Welch Allyn, Inc. 4341 State Street Road Skaneateles Falls, NY 13153 USA	<b>DRINGEND: Wichtige Sicherheitsmitteilung</b>	<b>MOD1319</b>
---	---	----------------

Handelsname des betroffenen Produktes:  
**Welch Allyn ELI380 RUHE-ELEKTROKARDIOGRAPH**

Art der Maßnahme: Sicherheitskorrekturmaßnahme vor Ort - Software-Upgrade

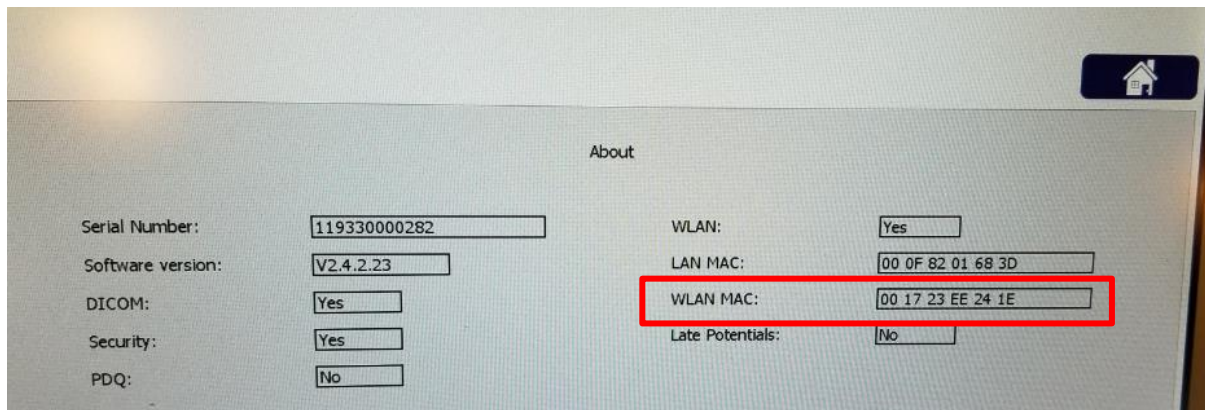
**Hinweis: Die Version 2.4.3 kann NUR auf den ELI380-Einheiten installiert werden, auf denen ein Laird-WLAN-Modul installiert ist, was durch eines der beiden folgenden Aufkleber auf der Unterseite der Einheit angezeigt wird.**

**MAC-Adresse = 00 17 23 xx xx xx**

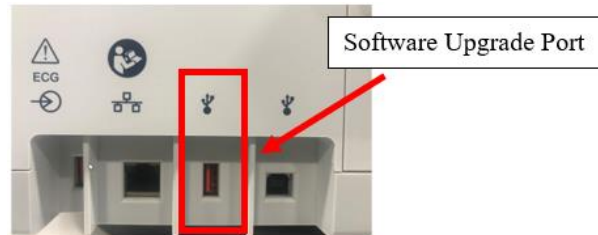
Die WLAN-MAC-Adresse enthält 12 Zeichen, wobei die ersten 6 Zeichen zur Bestimmung des Modells des installierten WLAN-Moduls verwendet werden. Die restlichen 6 Ziffern ändern sich mit jedem Gerät und sind nicht relevant. Aktualisieren Sie nur Geräte auf v2.4.3, die die unten gezeigte MAC-Adresse haben.

Wie oben erwähnt, ist Software v2.4.3 nicht kompatibel für B&B-Module. **Falls die MAC-Adresse 00 0B 28 xx xx xx lautet, führen Sie das Software-Upgrade nicht durch.**
